PIANO REGOLATORE DELLA
CITTÀ DI MENDRISIO
Quartiere di Tremona

Varianti di adeguamento
alla ris. CdS no. 1828 del 19 aprile 2005
e altre Varianti

**Varianti di adeguamento
alla ris. CdS no. 1828 del 19 aprile 2005
e altre Varianti**

RAPPORTO DI PIANIFICAZIONE

Planimetria 1:1000 comparto "zona cave"

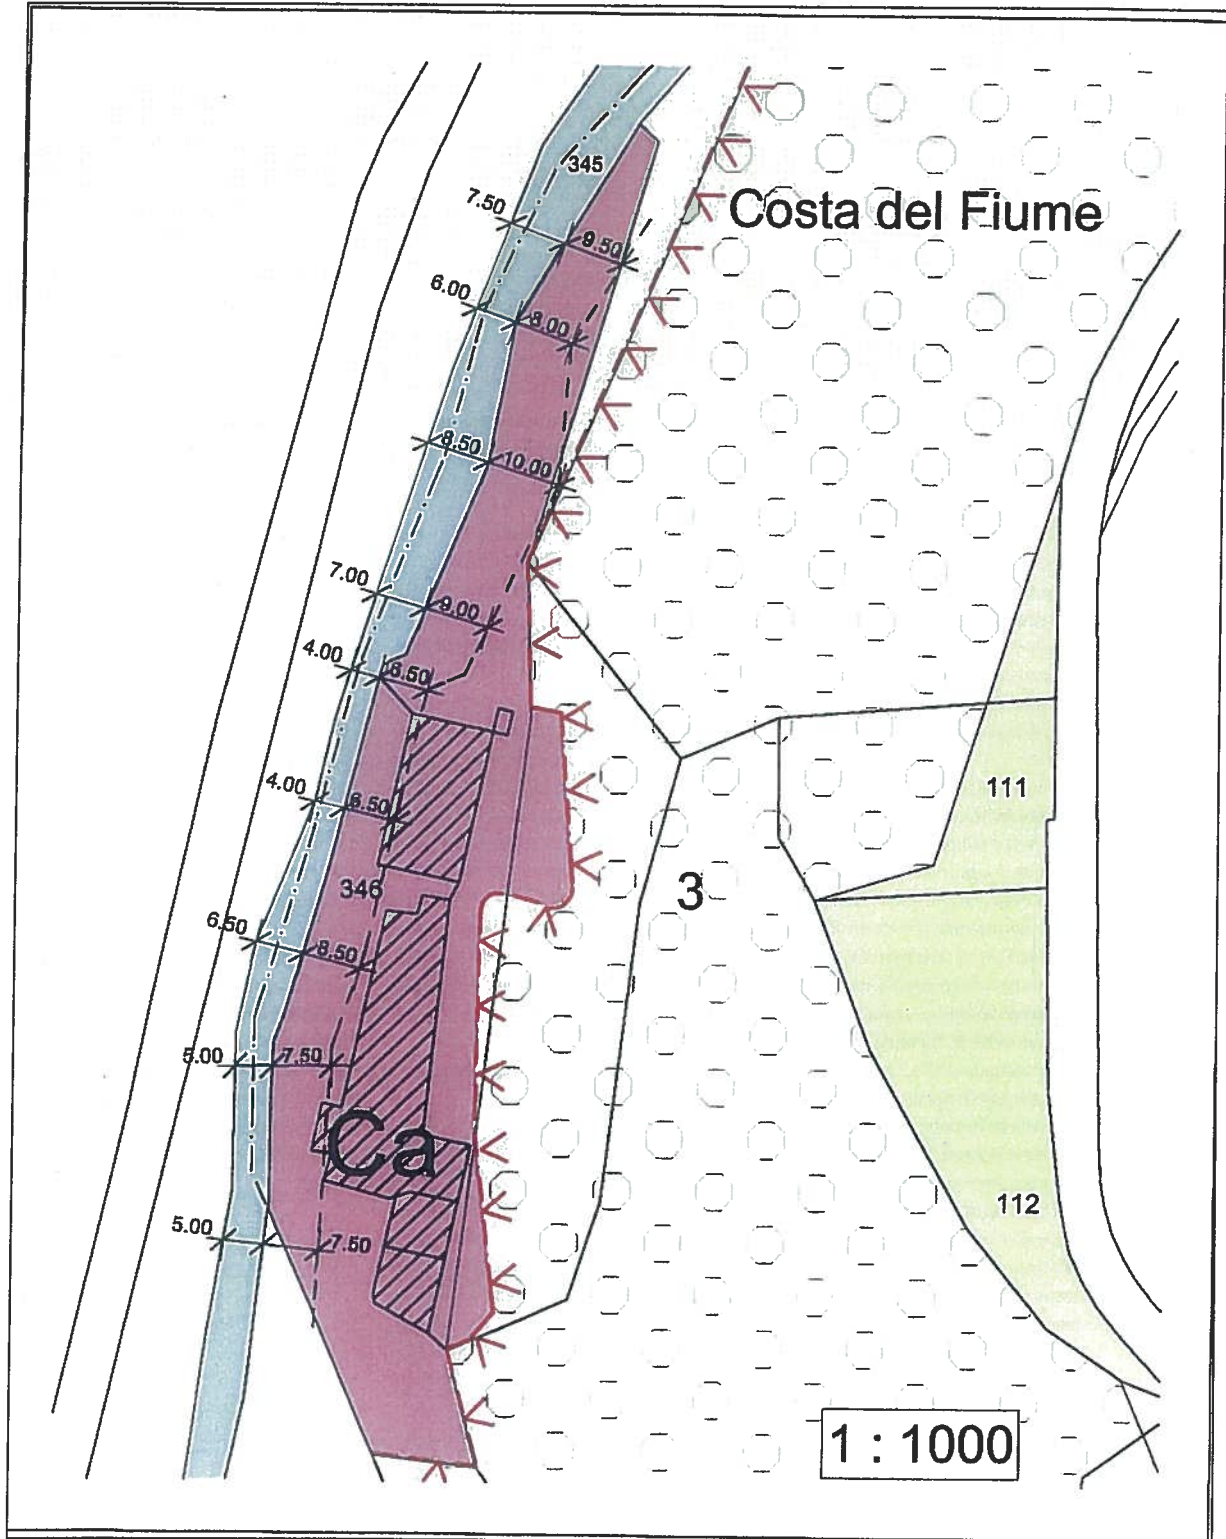
Il necessario rilievo in base alla OSCA (Ordinanza federale sulla sistemazione dei corsi d'acqua) è stato effettuato conformemente alle direttive federali vigenti (cfr. **Allegato A3**) ed alle istruzioni cantonali in fase d'elaborazione.

- Fiume Gaggiolo: i limiti del corso d'acqua sono stati rilevati e riportati nel PR considerando la situazione presente sul confinante territorio del quartiere di Arzo (cfr. estratto 1:1'000 nel citato Allegato A3); gli arretramenti indicati, facenti riferimento alle sezioni tipo per singolo tratto del corso d'acqua, scaturiscono dal grafico delle distanze contenuto nella citata direttiva (cfr. estratto nell'Allegato A3)
- Per gli altri corsi d'acqua posti al di fuori del perimetro delle zone edificabili si fa riferimento alla prescrizione generale dell'art. 34 RALE, di recente modificato in

Planimetria 1:500

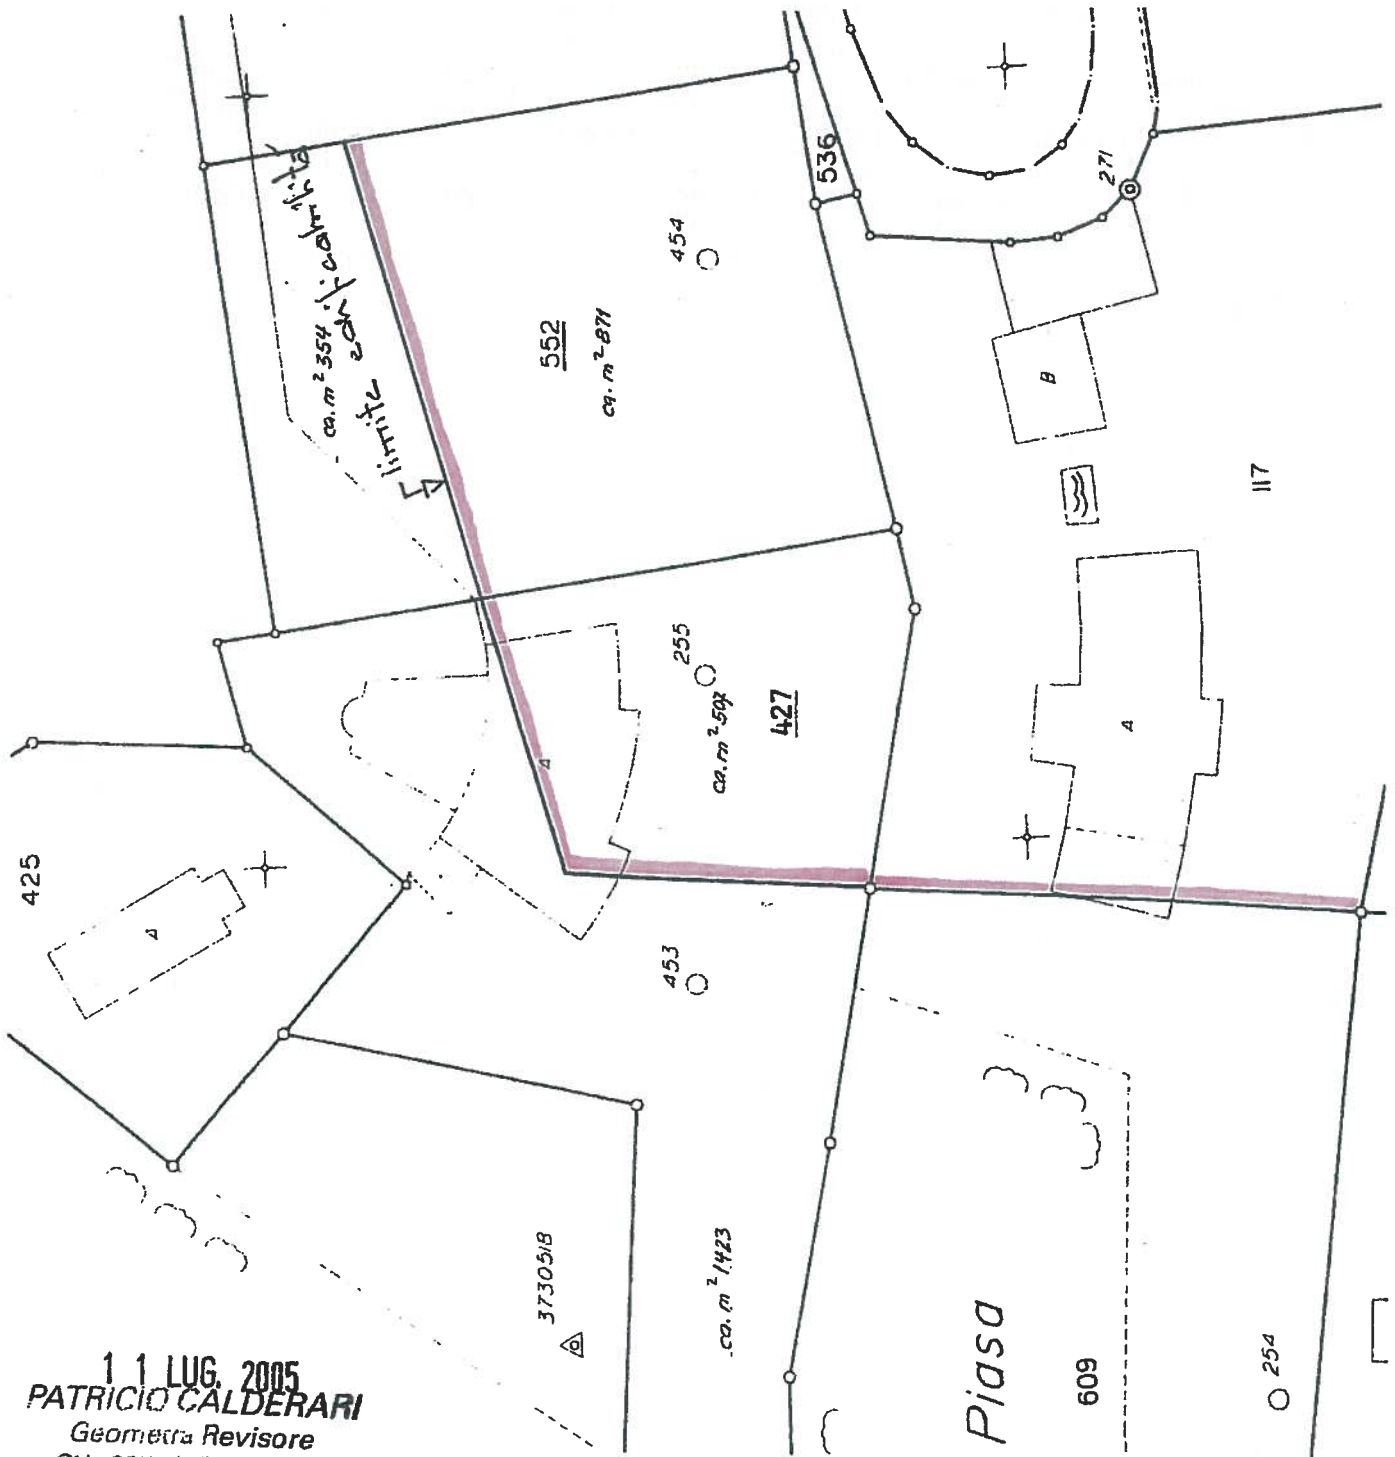
La zona RE risulta perciò ampliata di 443 mq a scapito della zona agricola. Data la natura delle superfici in questione (giardino quale area di contorno dell'abitazione), non si ritiene che soggiaccia all'obbligo di compensazione ai sensi della LTagr.

PIANO DELLE ZONE no. 50231 / VA.01 (modificato dal PPR di Tremona per EP#1 12/09/2007)

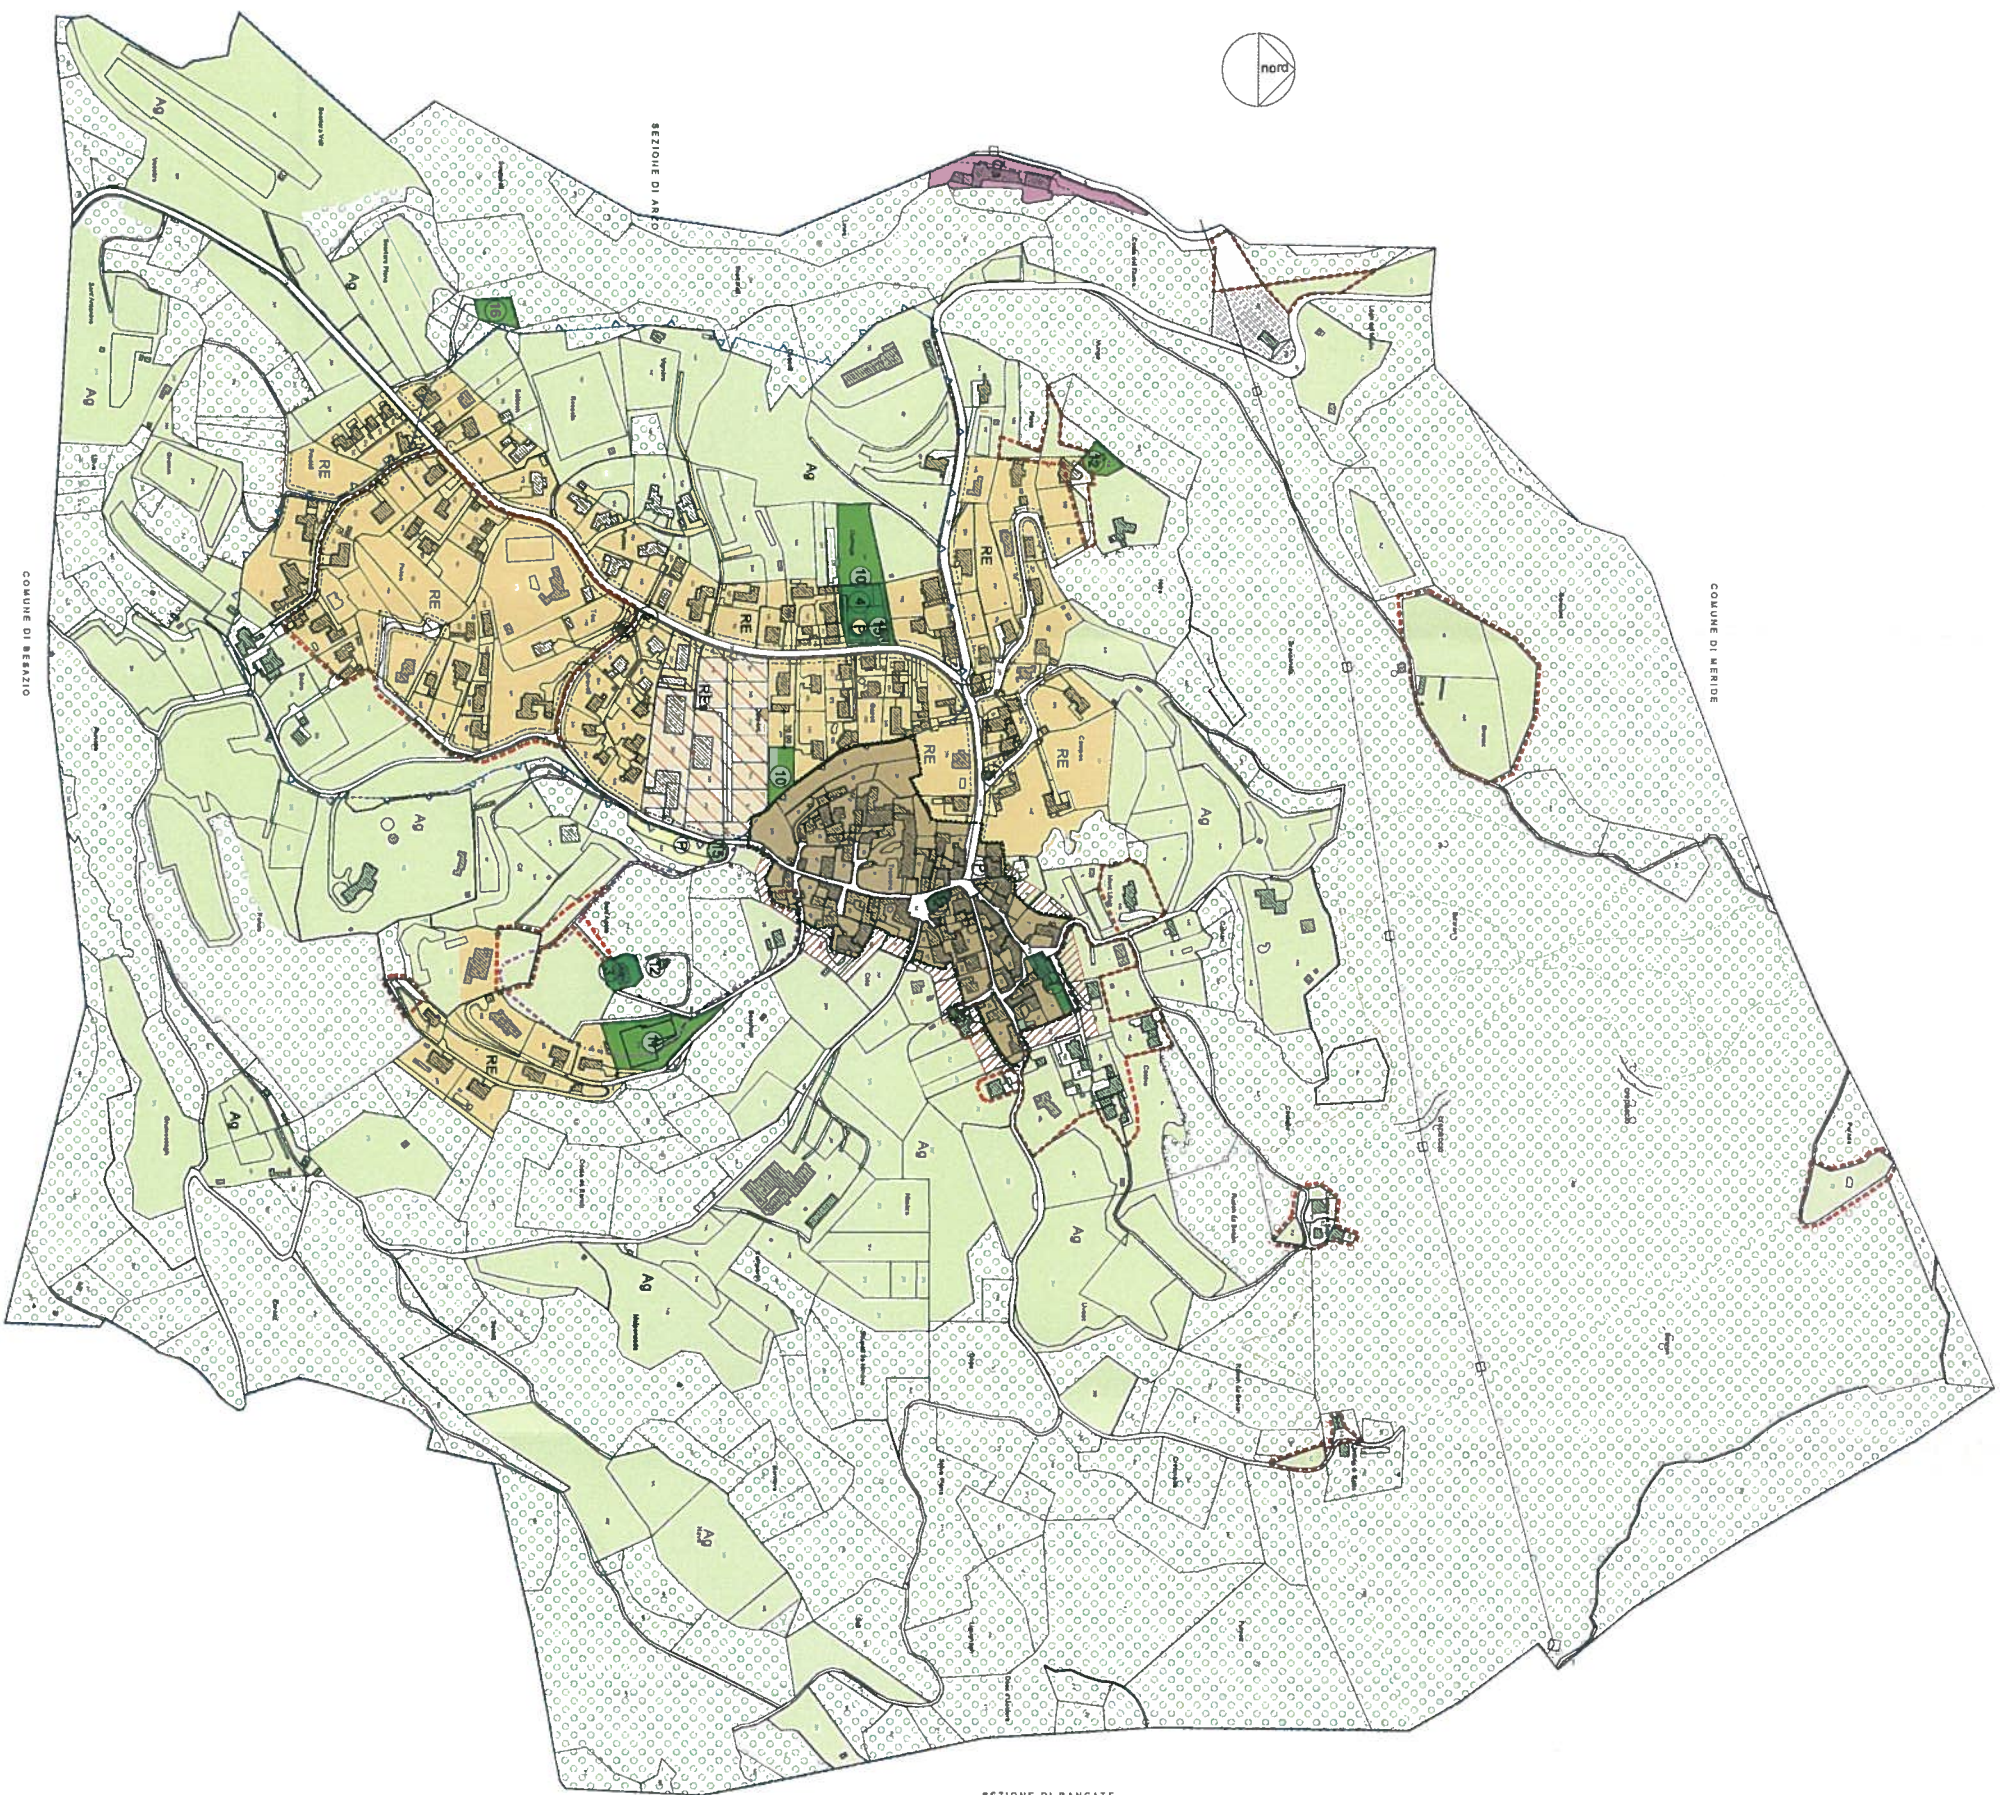
Il comparto Nambodra, il cui perimetro oggetto di non approvazione da parte del CdS era stato precisato graficamente attraverso l'Allegato N. I della ris. 1828, subisce degli adeguamenti d'azzonamento contenuti, ciò in corrispondenza della formazione del nuovo accesso sul lato est del comparto attraverso Via alla Campagna e Via al Ronco, che verrà prolungata in modo da servire adeguatamente i diversi fondi del comparto (vedasi inoltre considerazioni esposte in merito nel successivo capitolo dedicato al Piano del traffico).

La ridefinizione dei comparti classificati quali "territorio senza destinazione specifica" è stata oggetto di una verifica delle superfici in questione attraverso una perizia agronomica. La stessa è stata esperita dall'ing. Cristina Solari della SEREC nel 2006 ed è riportata per esteso nell'Allegato A2 (N.B. Il documento non è stato aggiornato e riporta ancora i riferimenti al Comune e Municipio di Tremona).
